Zlepšení kvality vod horního povodí řeky Moravy - II. fáze

změnový list č.		Datum předložení	27. 10. 2015
Ev.č.	ZL-118-S-H-SO 1.010	Datum schválení	30. 10. 2015
Objednatel	Vodohospodářská zařízení Šumperk, a.s., Jílová 6, 787 01 Šumperk		
Správce stavby	Sdružení API-VRV, vedoucí partner API spol. s r.o., Palackého 12, 150 56 Praha 5		
Zhotovitel	IMOS Brno, a.s., Olomoucká 174, 627 00 Brno		
Změnový list předkládá:	zhotovitel		
Charakter změny:	Práce neobsažené v ZDS xx)		Oprava položek dle skutečnosti
Stavba / objekt / úsek:	1. Město Hanušovice/ SO 1.010 VÝTLAKY ODPADNÍCH VOD		
<u>Specifikace změny:</u> V dokumentaci DSP, ZDS a RDS byl navržen výtlač IV z budoucí čerpací stanice splaškových vod ze sportovního areálu města. Výtlačný řad PE 50 byl navržen v délce 94 m s křížením řeky Moravy zavěšením na lávku pro pěší. Podmínkou byla rekonstrukce této lávky tak, aby zavěšení bylo realizovatelné. Tato rekonstrukce ovšem doposud neproběhla a současný stav lávky provedení zavěšení vylučuje. Také čerpací stanice ve sportovním areálu není vyřešena. Z těchto důvodů zhotovitel navrhuje výtlačný řad IV nerealizovat.

Iniciační dopis č. ID-118-S-H-SO 1.010 - nerealizování Výtlaku IV

***Stan

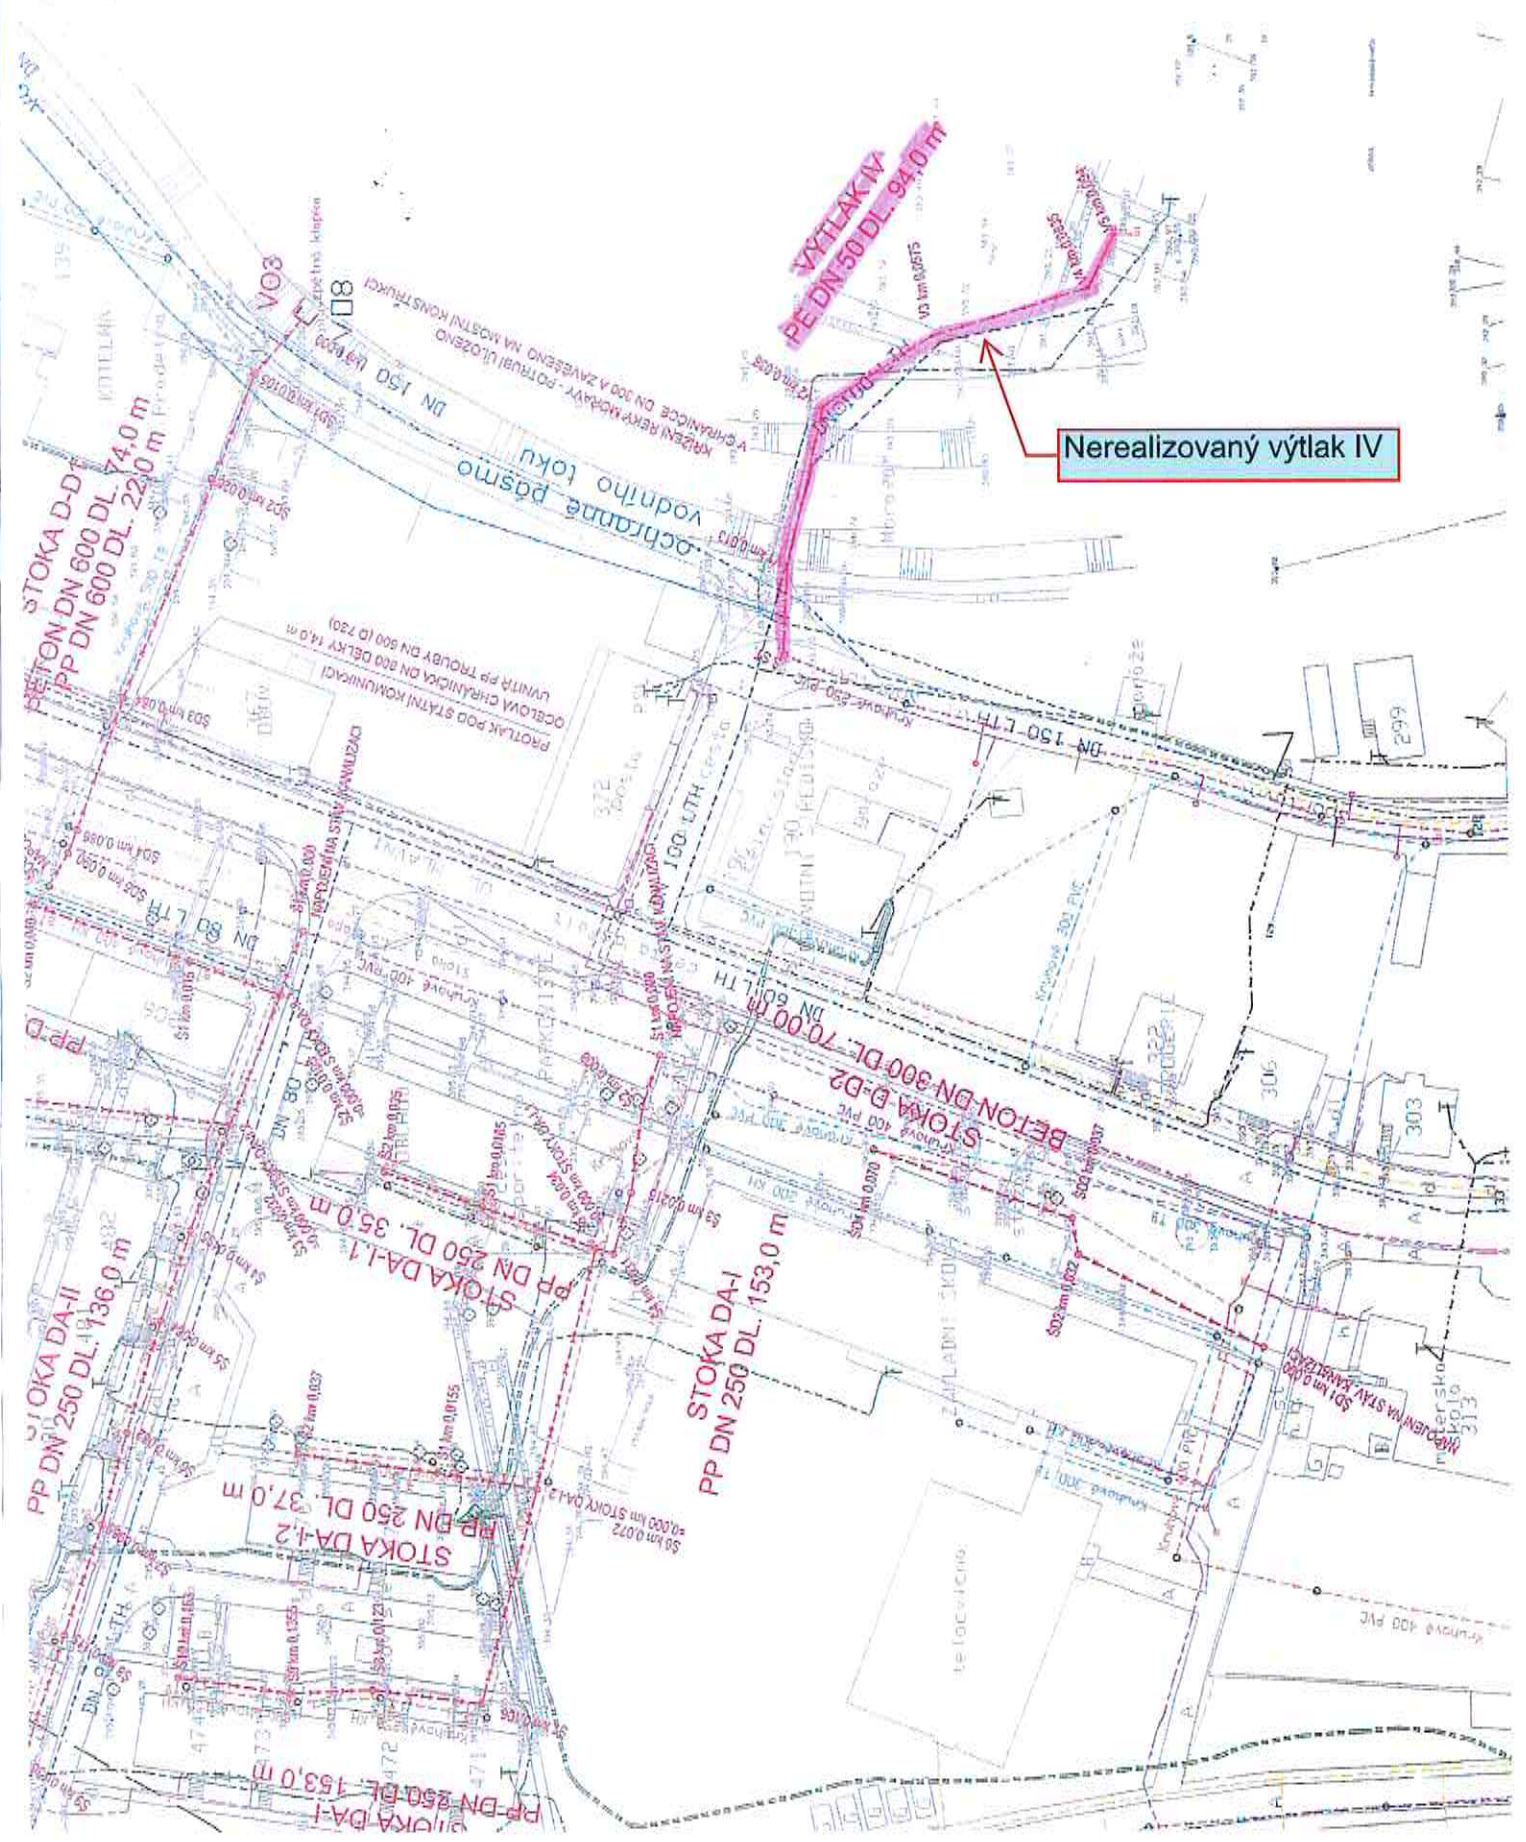
V dokumentaci DSP byl navržen výtlačný řad PE 50 v délce 94m přes řeku Moravu - Výtlak IV z budoucí čerpací stanice splaškových vod ze sportovního areálu města. Křížení mělo být realizováno zavěšením na lávku pro pěší. Podmínkou byla rekonstrukce lávky, tak aby bylo zavěšení realizovatelné. Plánovaná rekonstrukce dosud neproběhla a současný stav lávky provedení zavěšení vylučuje.

Výtlak za současného stavu lávky nelze realizovat

V současné době nelze výtlačné potrubí dle původního záměru na lávku zavěsit a není řešena čerpací stanice ve sportovním areálu. Z těchto důvodů nebude výtlačný řad IV realizován.
